Explorer 2 | Zulassungsunterlagen

Torsten Siegel <torsten@gingliders.com>
An: Harry Buntz <dhvharry@gmail.com>

15. April 2021 um 14:45

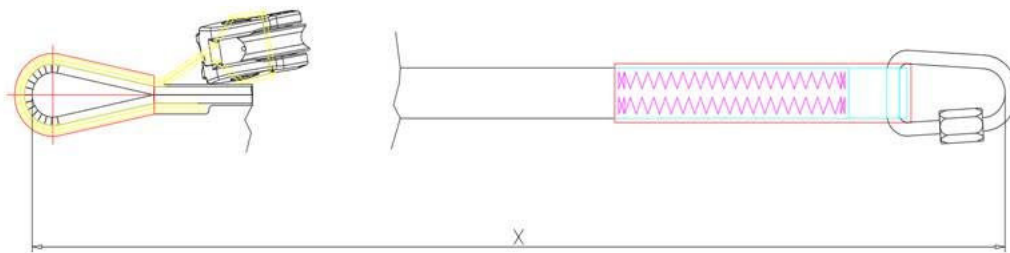
... das sollte passen. Wir geben die Länge mit den Karabinern an - steht unter der Tabelle:

D.h. wir messen die nachfolgende Strecke:

Damit kann man die Tragegurtlängen einfach von der Gesamtlänge abziehen und erhält die Leinenlänge ohne Tragegurte.

Ansonsten fehlt die Länge der Karabiner und da wir zum Teil unterschiedliche Karabiner haben, würde sich dort Fehler ergeben.

Ohne Karabiner sind die Tragegurte ~500mm:
